DESIGNÄNDERUNG BEI DER UMLENKROLLE 55941

TECHNISCHE INFO NR. 1039

Umlenkrolle 55941, bisherige Ausführung (A) und neue Ausführung (B)

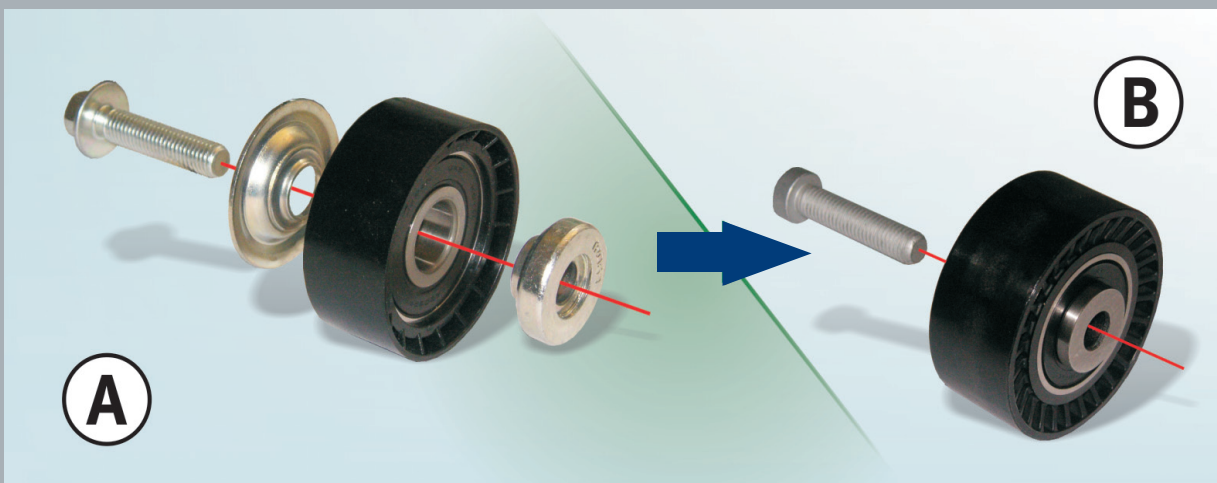
Die Umlenkrollen unter A und B (siehe Bild) dürfen nur mit der jeweils mitgelieferten Schraube befestigt werden.

Im Rahmen der ständigen Weiterentwicklung unserer Produkte wurde das Design der Umlenkrolle 55941 verändert. Bei der neuen Ausführung entfällt die bisher lose mitgelieferte Abdeckscheibe und das Distanzstück (A). Diese Komponenten wurden bei der neuen Variante (B) integriert und sind jetzt fester Bestandteil der Umlenkrolle. In der Umstellungsphase kann es zu Mischbeständen der beiden Typen kommen. Beide Versionen entsprechen den technischen Anforderungen und können uneingeschränkt verwendet werden.

Rolle A: M10x45, 6-Kant-Bundschraube

Rolle B: M10x45, Torx-Schraube
